改善箇所説明図

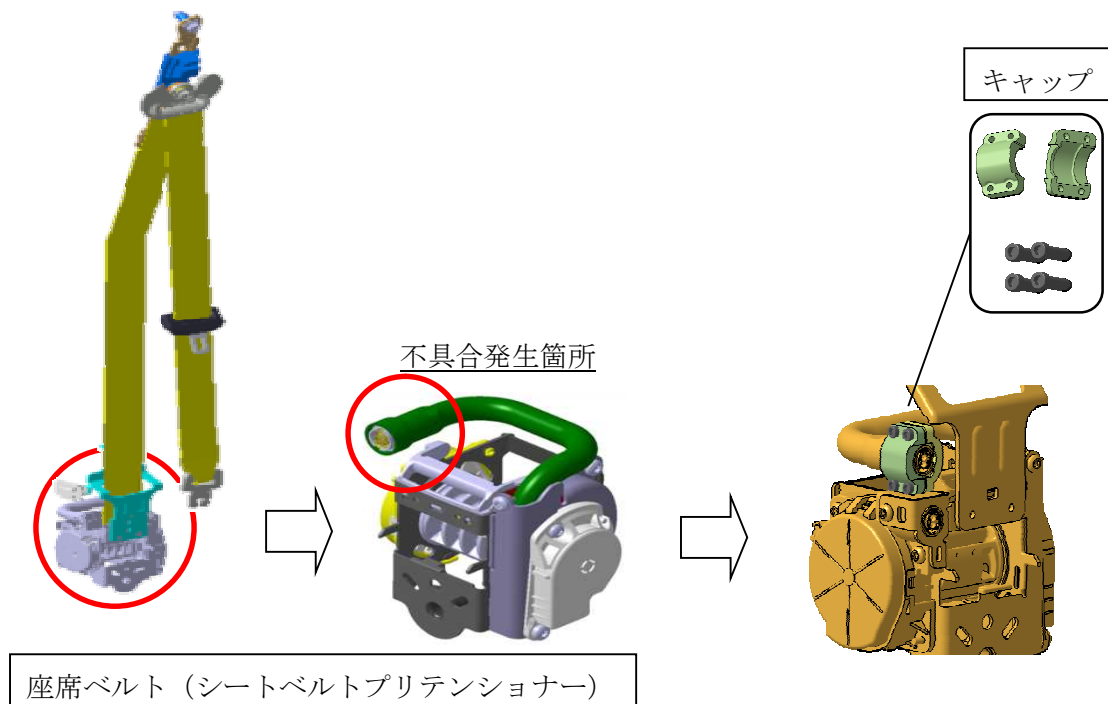
フロントシートベルトにおいて、シートベルトプリテンショナーの設計が不適切なため、衝突時に発生させたガス圧により、ガスジェネレーターがシートベルトプリテンショナーから飛び出すことがある。そのため、最悪の場合、飛び出したガスジェネレーターにより乗員が負傷するおそれがある。

ガスジェネレーターを専用のキャップで覆う。

識別：運転席ストライカー下部に白のペイントを塗布する。
